ASUNTO: Solicitud de verificación de coordenadas de la modificación al Estudio de Impacto Ambiental(EsIA) categoría II, denominado **CONSTRUCCIÓN DE PARQUE EÓLICO TOABRÉ**

De acuerdo a lo establecido en el artículo 43 de Decreto Ejecutivo No. 123 de 14 agosto de 2009, modificado por el Decreto Ejecutivo No. 155 de agosto de 2011, le solicitamos la primera información aclaratoria a la modificación del Estudio de Impacto Ambiental (EsIA) Categoría II titulado “**CONSTRUCCIÓN DE PARQUE EÓLICO TOABRÉ**” a desarrollarse en los corregimientos de Tulú y Toabré, distrito de Penonomé, provincia de Coclé, que consiste en lo siguiente:

MODIFICACIÓN DE ESTUDIO
RESPUESTAS A NOTA
DEIA-DEEIA-AC-0016-1002-2021

DEPARTAMENTO DE EVALUACIÓN DE ESTUDIOS DE IMPACTO AMBIENTAL
**INFORME TÉCNICO DE EVALUACIÓN DE MODIFICACIÓN AL ESTUDIO DE
IMPACTO AMBIENTAL**

PROVINCIA DE COCLE, DISTRITO DE PENONOMÉ, CORREGIMIENTO DE TOABRÉ Y TULÚ
VERIFICACIÓN DEL PROYECTO "CONSTRUCCIÓN DEL PARQUE EÓLICO TOABRÉ"

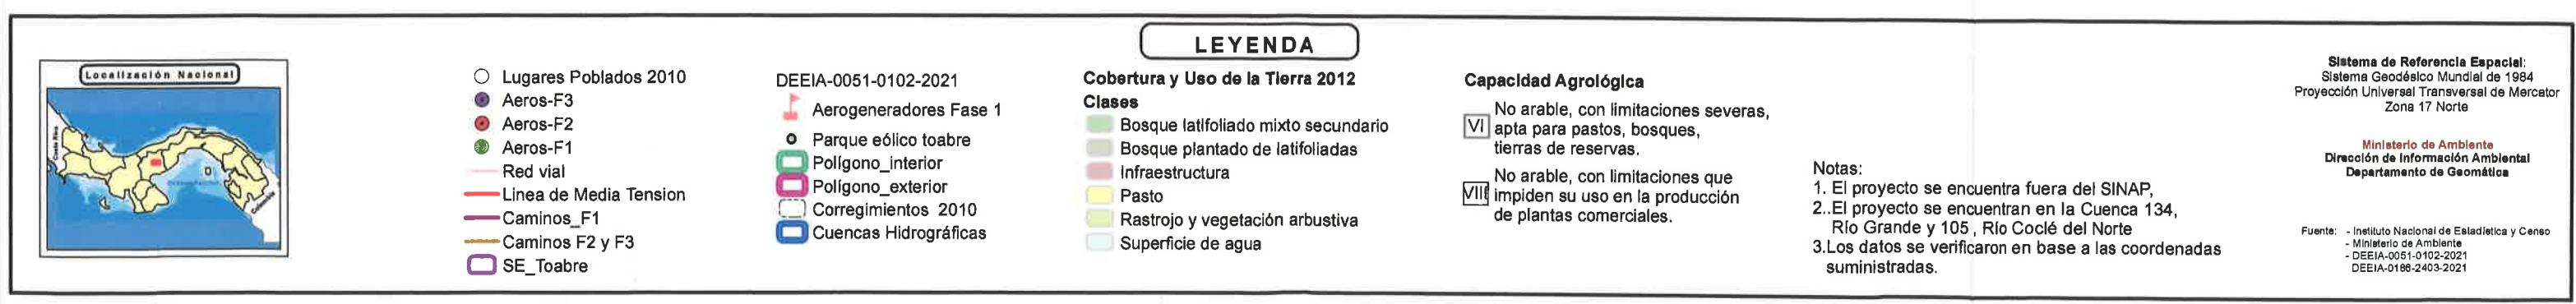
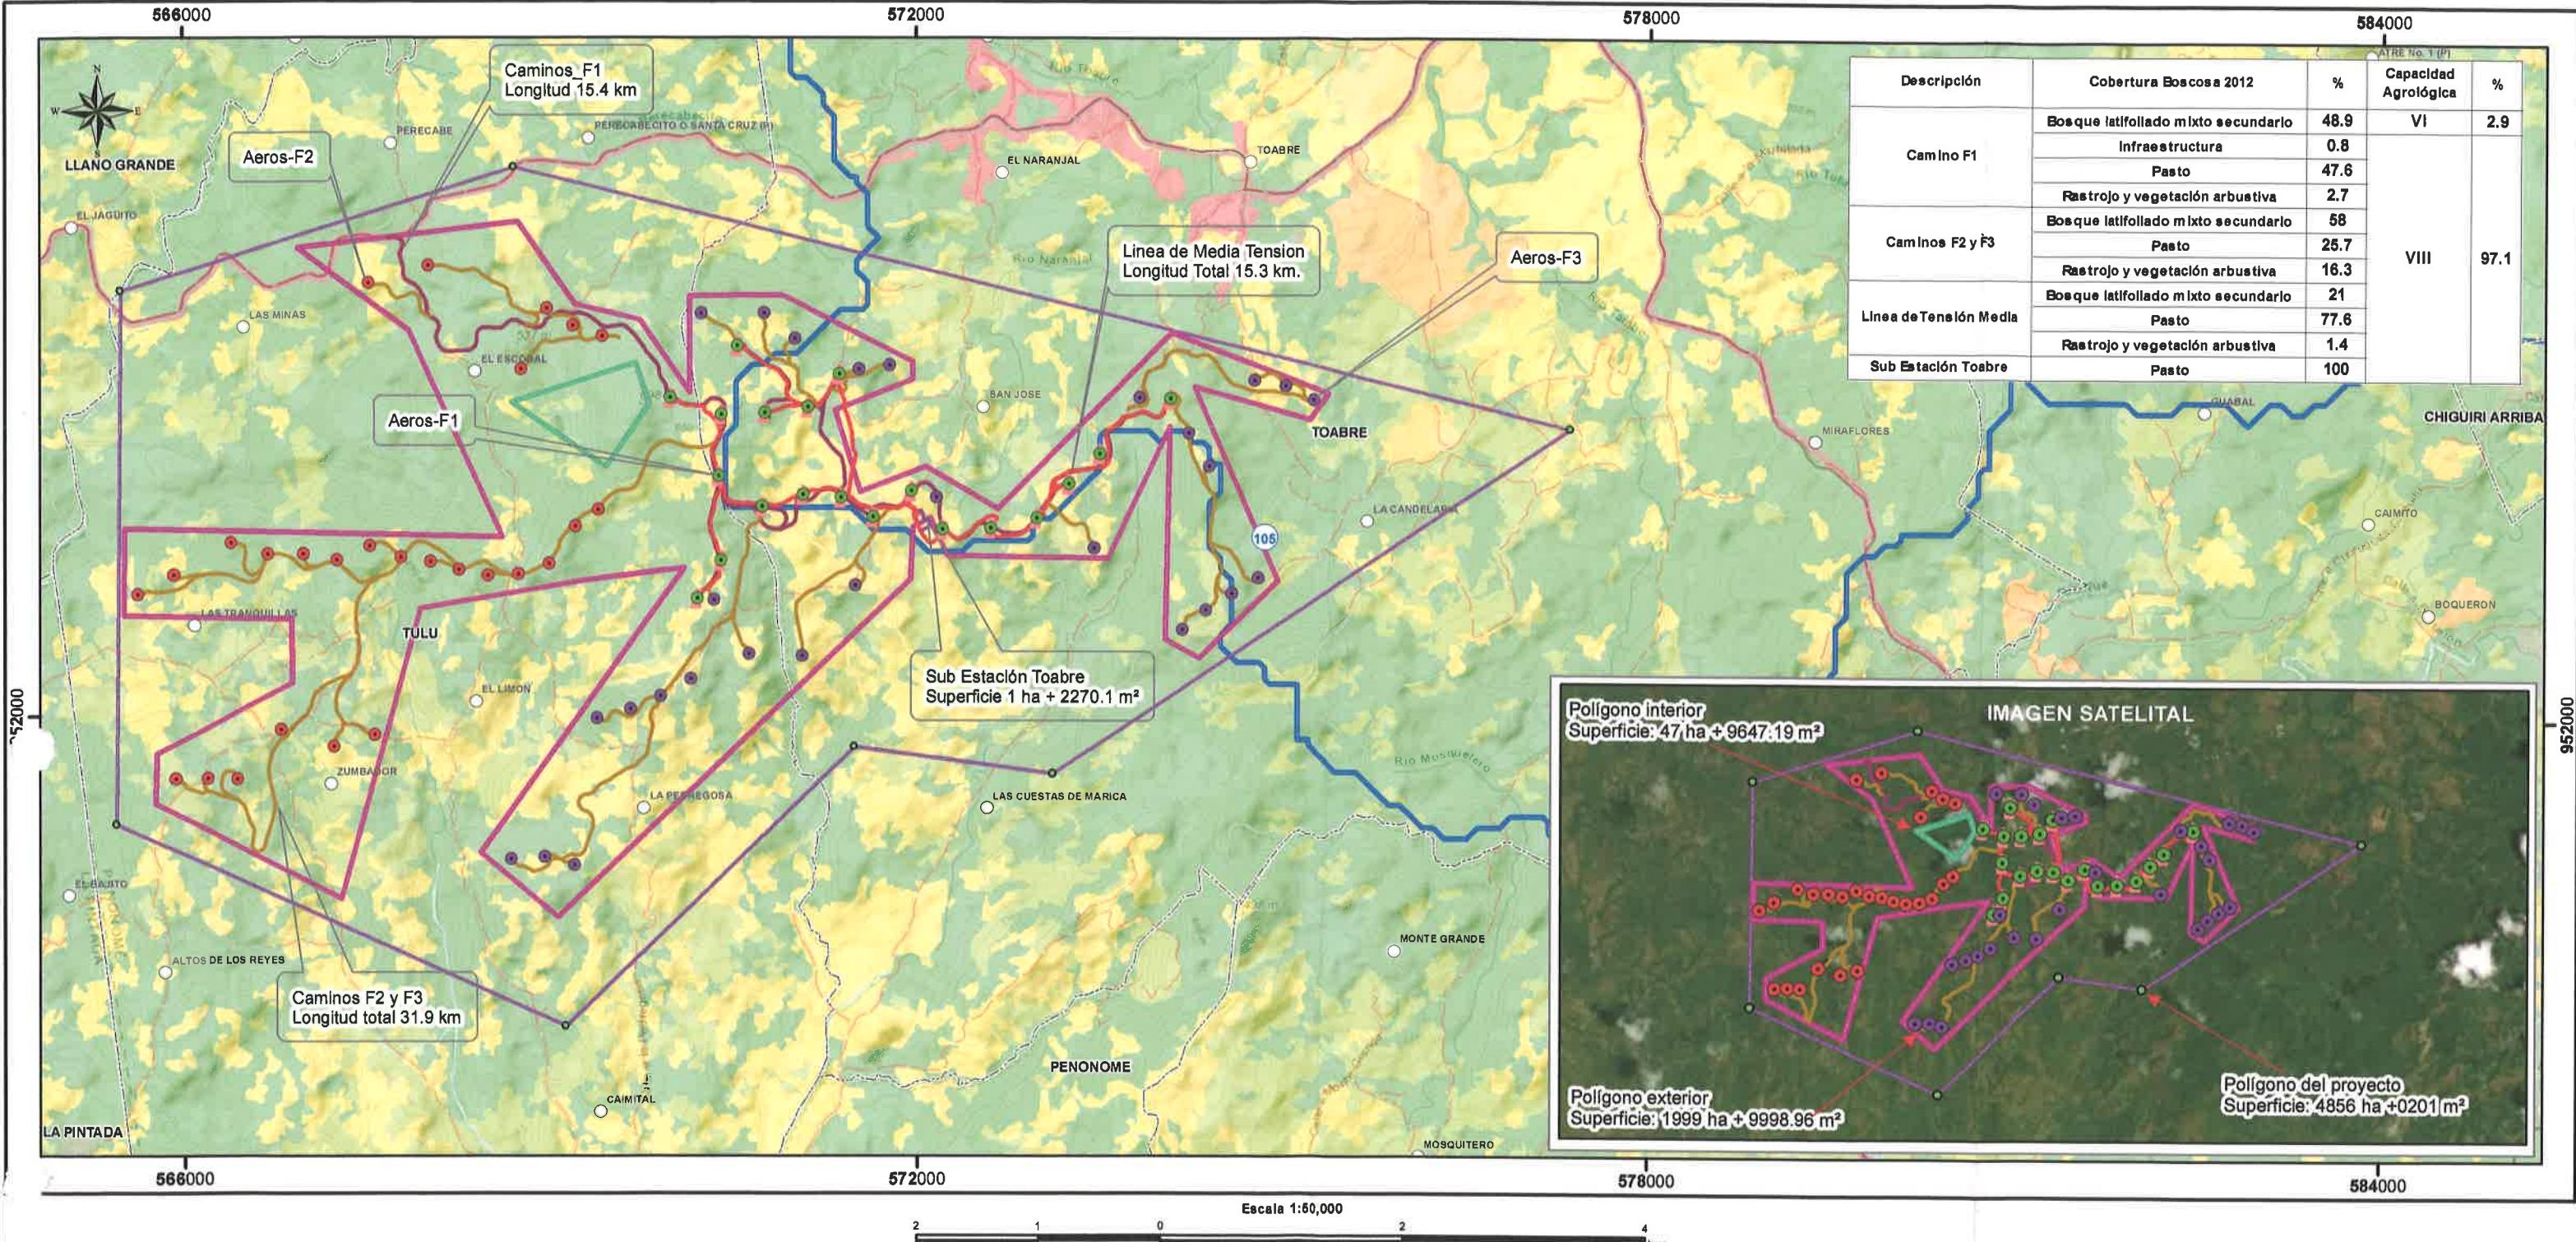
En seguimiento al **MEMORANDO-0051-0101-2021**, le solicitamos generar una cartografía que nos permita determinar la ubicación de los aerogeneradores de las fases I, II y III, del Estudio de Impacto Ambiental, categoría II, denominado **CONSTRUCCIÓN DE PARQUE EÓLICO TOABRÉ**, ubicado en el corregimiento de Tulú y Toabré, distrito de Penonomé, provincia de Coclé, promovido por **PARQUE EÓLICO TOABRÉ, S.A.**, la cual incluya Cobertura Boscosa, Uso de Suelo, Cuencas Hidrográficas, Áreas Protegidas e Imagen Satelital.

Como respuesta al Memorando DEEIA-0186-2403-2021, en relación al seguimiento del Memorando DEEIA-0051-0102-2021 del estudio de Impacto ambiental categoría II titulado “CONSTRUCCIÓN DE PARQUE EÓLICO”, se solicita anexar coordenadas para la ubicación de aerogeneradores de las fases I,II,III le informamos que con los datos subministrados se generaron los siguientes datos puntuales: Aeros F1, Aeros F2, Aeros F3, adicional se generaron datos lineales denominados: Caminos F1 con una longitud de 15.4 km, Caminos F2 y F3 con una longitud de 31.9 km, Línea de media tensión con una longitud de 15.3 km. Todos estos datos se encuentran fuera de los límites del Sistema Nacional de Áreas Protegidas.

De acuerdo a la Cobertura Boscosa y Uso de la Tierra, año 2012, los datos se ubican en Bosque latifoliado mixto secundario, Infraestructura, Pasto, Rastrojo y vegetación arbustiva, según la Capacidad Agrológica se ubica en el tipo VI y VIII.

PROVINCIA DE COCLÉ, DISTRITO DE PENONOMÉ, CORREGIMIENTO DE TOABRÉ Y TULÚ
VERIFICACIÓN DEL PROYECTO "CONSTRUCCIÓN DEL PARQUE EÓLICO TOABRÉ"

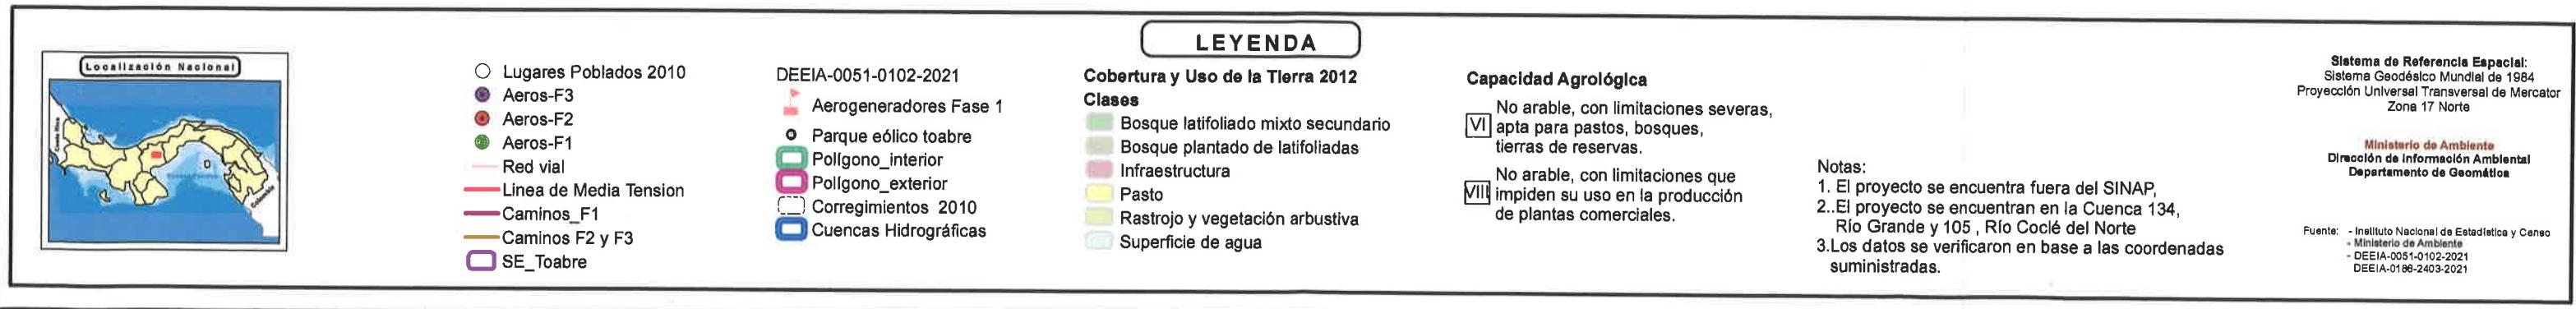
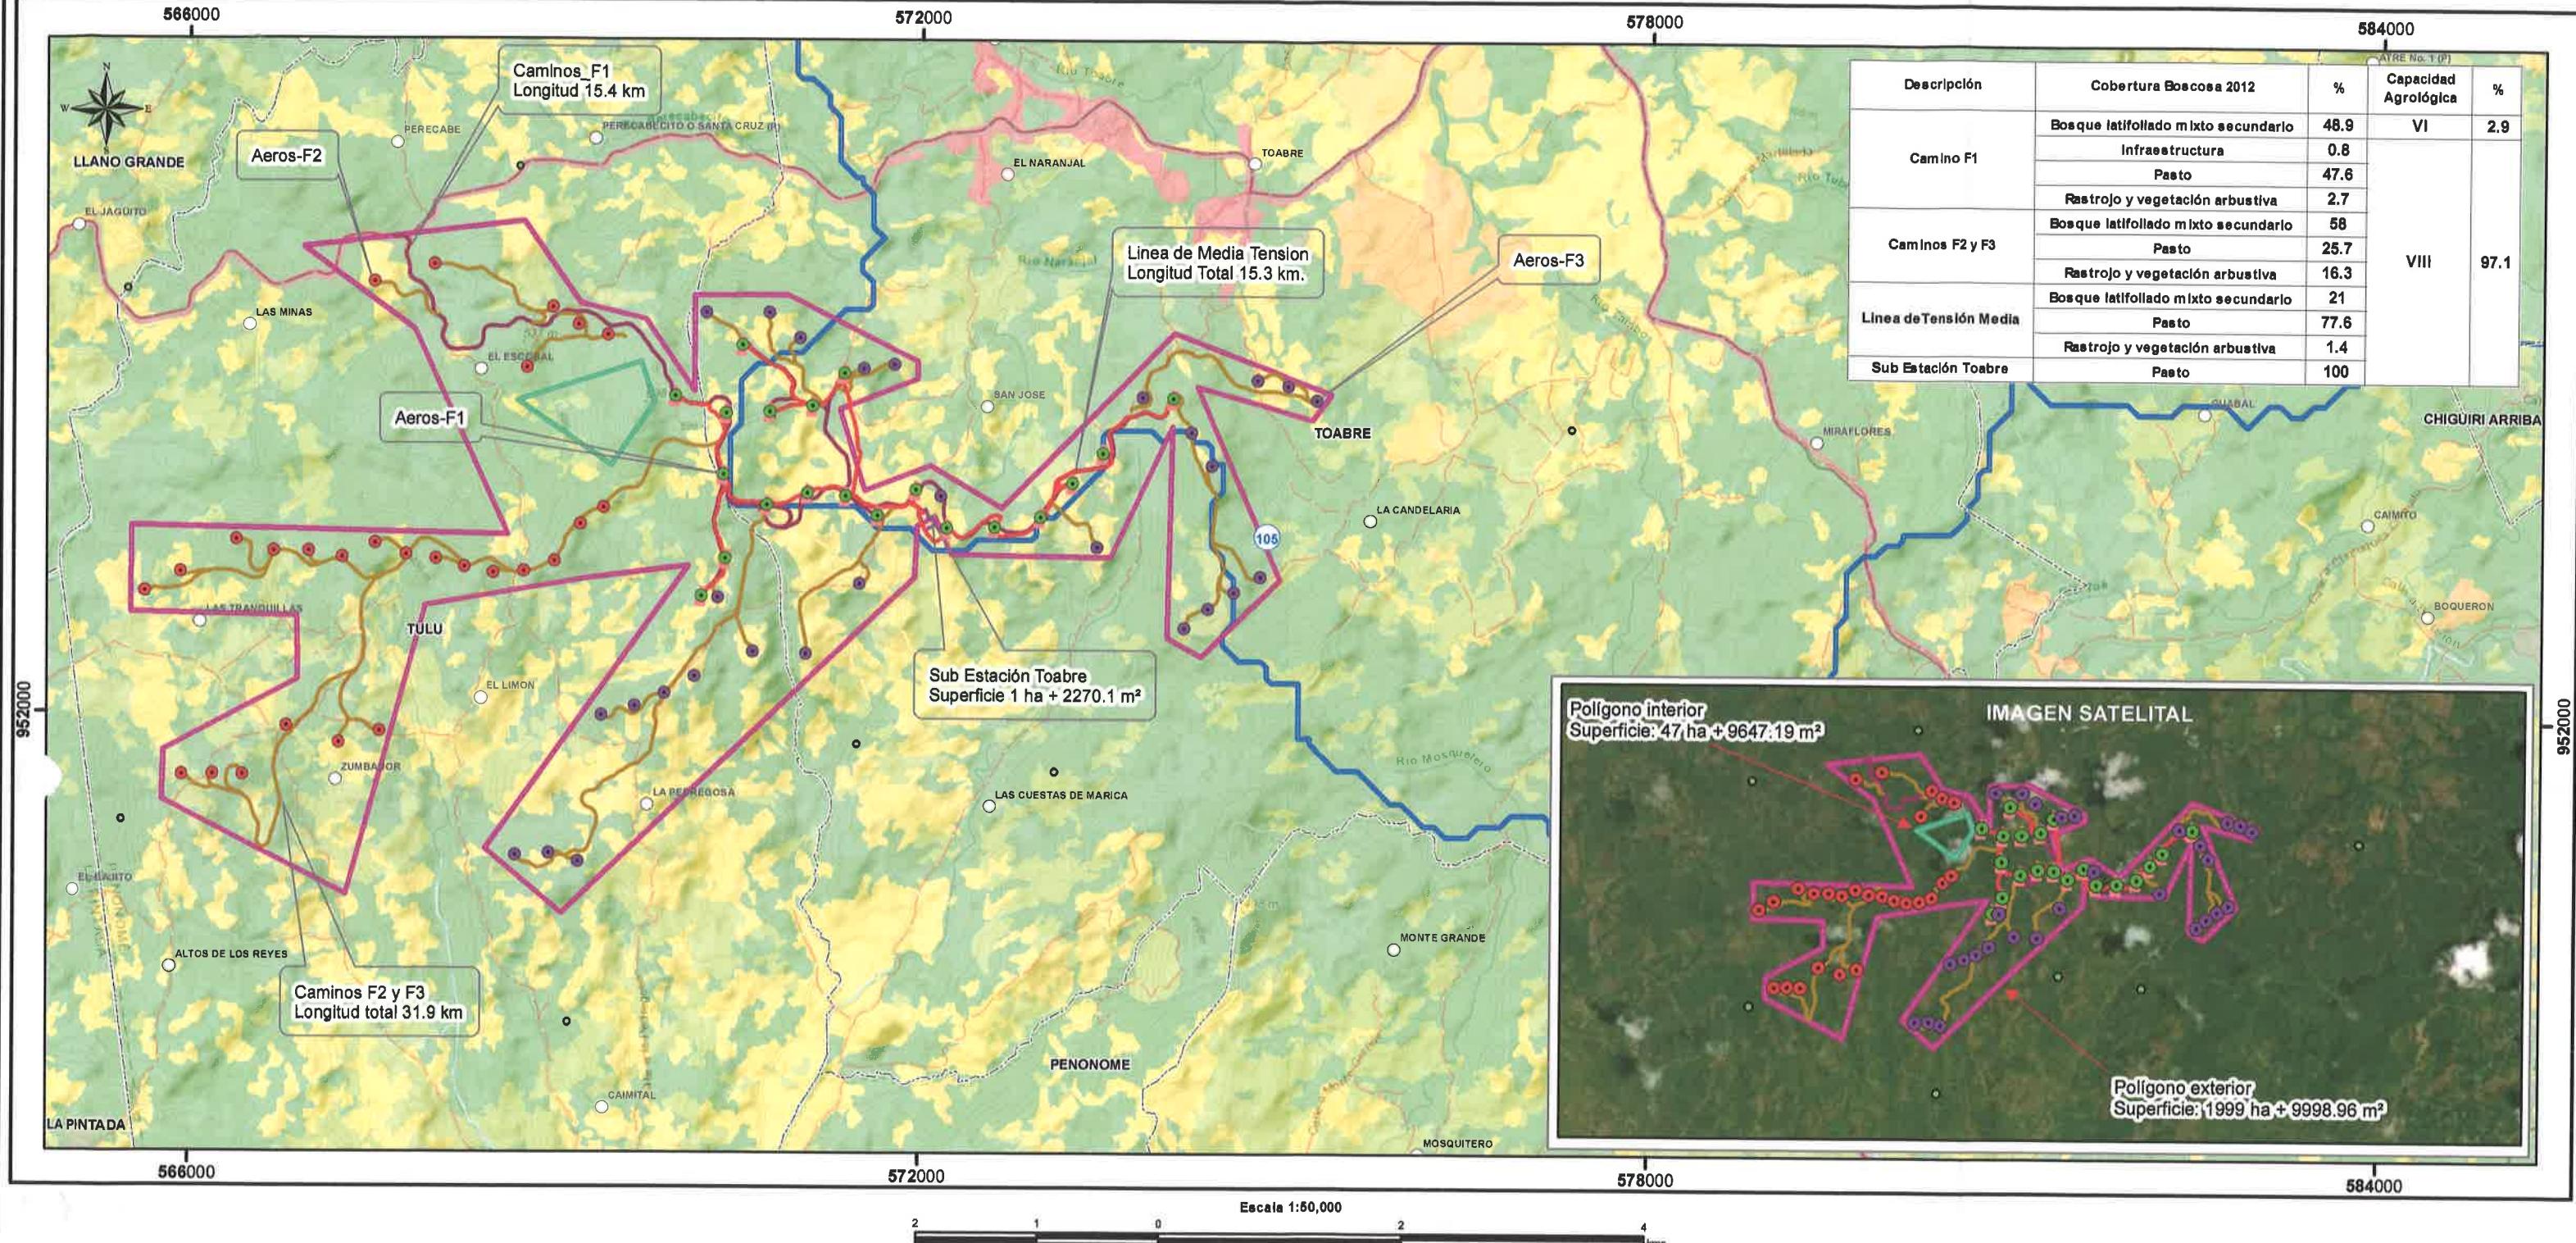
ACLARACIÓN: En relación a la cartografía verificada, se solicita que no se incluya el polígono denominado como Polígono del proyecto, con superficie: 4856ha+0201m², ya que el mismo no hace parte de la modificación en trámite.

En atención al Memorando DEEIA-0226-0704-2021 del Estudio de Impacto Ambiental, categoría II DENOMINADO “CONSTRUCCIÓN DE PARQUE EÓLICO TOABRÉ” se excluyó el Polígono denominado Polígono del Proyecto, con una superficie de 4856 ha + 0201 m², ya que el mismo no hace parte de la modificación en trámite.
